Wondelgem, 10 november 2022

Gelieve in bijlage de opmerkingen van Mountain Bikers Foundation Vlaanderen vzw te vinden bij het ontwerp van Toegankelijkheidsregeling voor het Kravaalbos in Aalst, Opwijk en Asse.

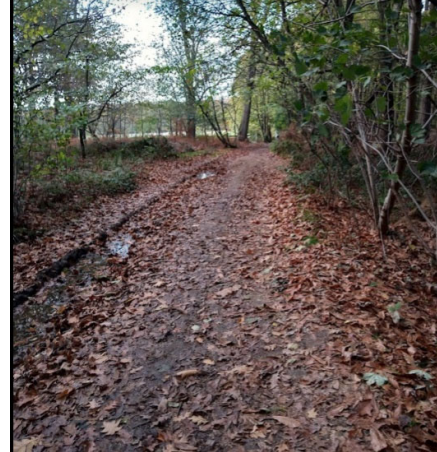
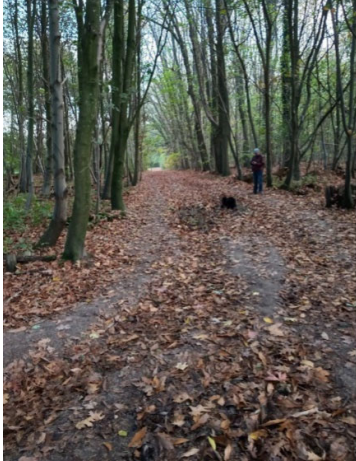
Pad 3 wordt al frequent gebruikt door fietsers en ruiters. We hebben er een pijltje zien hangen van de VWB. De foto's hieronder zijn genomen op de kruising tussen pad 3, pad 4 en de paadjes in groene stippelijjn op de kaart. Deze weg is zeer breed, zoals te zien op de foto's.

Het pad in groene stippelijjn wordt frequent gebruikt door mountainbikers en ruiters, omdat het een mooie gesloten lus vormt. We zouden dan ook willen pleiten om het stukje 3 open te stellen voor al deze gebruikers van het buitengebied. Door pad 3 enkel voor voetgangers open te stellen, neem je heel veel mogelijkheden weg.

Pad 3 kan best opengesteld worden voor alle gebruikers, omdat het anders een zeer interessant ander pad (groene puntjes op de kaart) blokkeert.

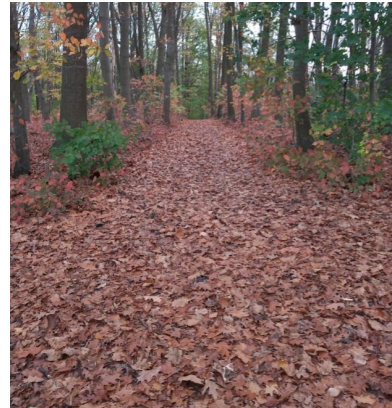
Pad 4 is eveneens behoorlijk breed, waardoor gemengd gebruik door fietsers en wandelaars conflictvrij mogelijk is. Ook dit pad is te zien op de onderstaande foto's

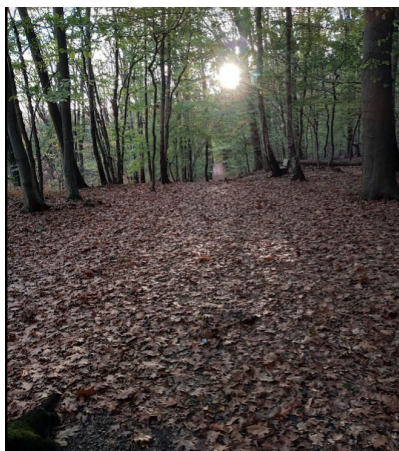
Deel **4.1** is wat minder breed (Zie linkerfoto hieronder) en wordt breder om uit te monden op een open kruispunt (rechterfoto).
